VYSVĚTLENÍ ZADÁVACÍ DOKUMENTACE č. 16 podle § 98 zákona č.134/2016 Sb., o zadávání veřejných zakázek (dále jen ZZVZ)

Číslo jednací: MUBO/24936/2020/INV/HoJ
Název zakázky: Červená kolonie na ul. Okružní v Bohumíně

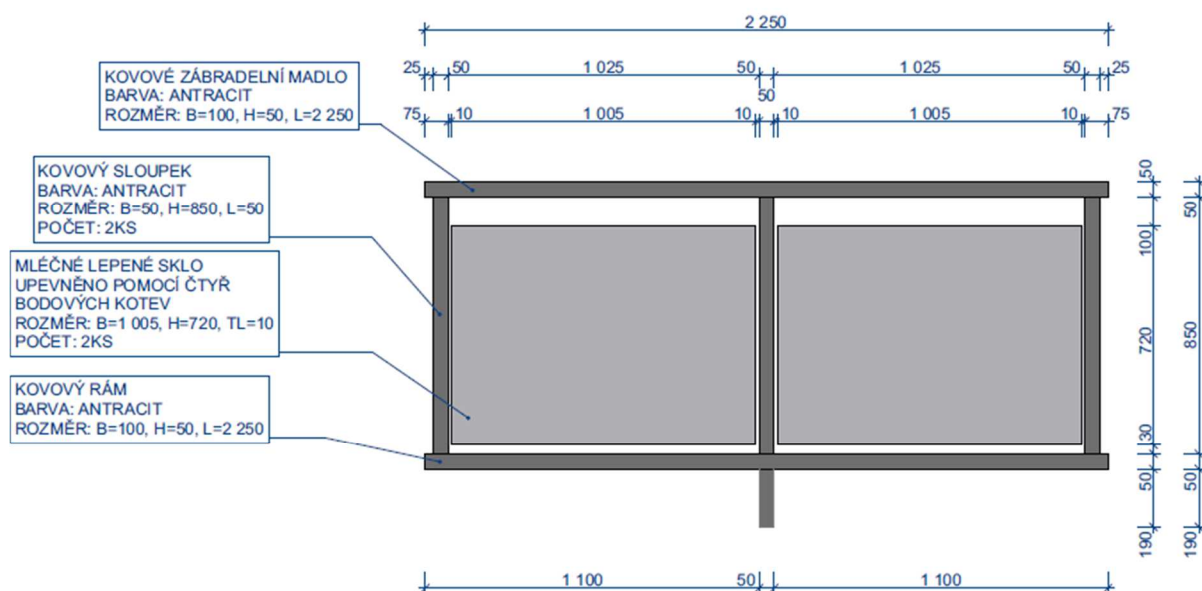
Našli jsme rozpor ve výkresech „Detaily terasových prvků SO 01-SO 04, SO 05-SO 06, SO 07-SO 08“. Jedná se o nesoulad skleněných výplní zábradlí. Z této dokumentace nelze spočítat množství skel potřebných ke zhotovení výplní zábradlí, s tím souvisí množství speciálních úchytů pro skla. Je nutno dát do souladu s pohledy na fasádu.

Žádáme zadavatele o dodání nových detailů terasových prvků, které bude zadavatel požadovat v realizaci.

Dne 12.10.2020 v rámci vysvětlení zadávací dokumentace č. 2-6, 9, 10, byly přiloženy aktualizované výkresy terasových prvků, ze kterých jsou zřejmé rozměry rámu i skleněné výplně, přičemž každá skleněná výplň je uchycena k rámu pomocí 4 úchytů. Uvažujte uvedené rozměry prvků.

Jedná se, v daném projektovém stupni, o standardní podrobnost nákresu takového prvku. Pro ilustraci:

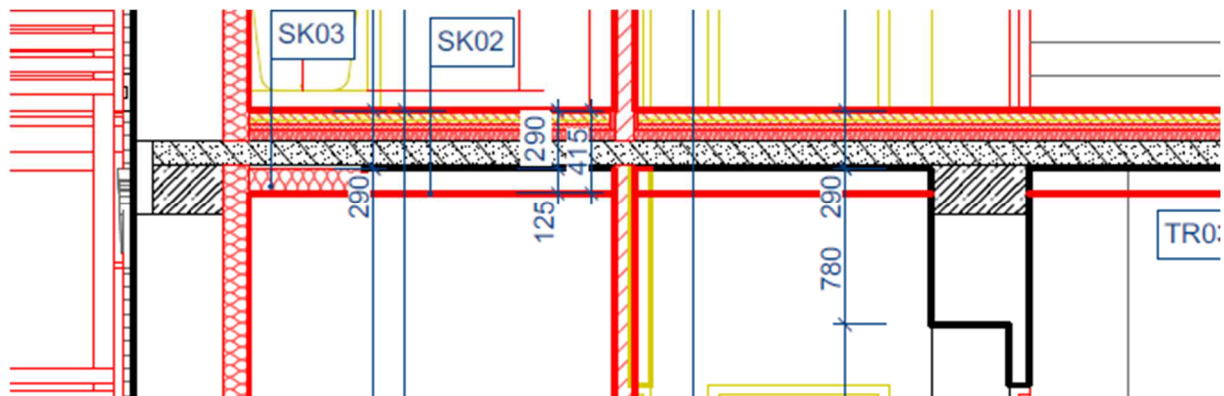
V předaných opravených výkazech výměr jsou položky pro zateplení obvodových stěn křemičitopískovou deskou, ale chybí rozměry pro zateplení stropu (podhledu), viz skladba SK03 rovněž z Multiporu tl. 125mm.

Žádáme zadavatele o doplnění chybějících položek a o zaslání opravených výkazů výměr.

Jedná se pouze o omezení tepelného mostu v případě těžké stropní konstrukce nad 1.N.P. viz ilustrativní obrázek výřezu svislého řezu, tzn. zmíněné izolační desky budou aplikovány na konstrukci stropu v 1. N.P. v omezené šířce cca do 0,5 m a to pouze v kontaktu stropní konstrukce s obvodovou stěnou. Nelze tedy s určitostí říci, zda celková výměra křemičitých desek neobsahuje patřičnou rezervu na aplikaci daného pásu tepelné izolace. Naceňte uvedené položky ve výkazu výměr a možný nesoulad bude následně řešen v rámci příslušného dodatku smlouvy o dílo.
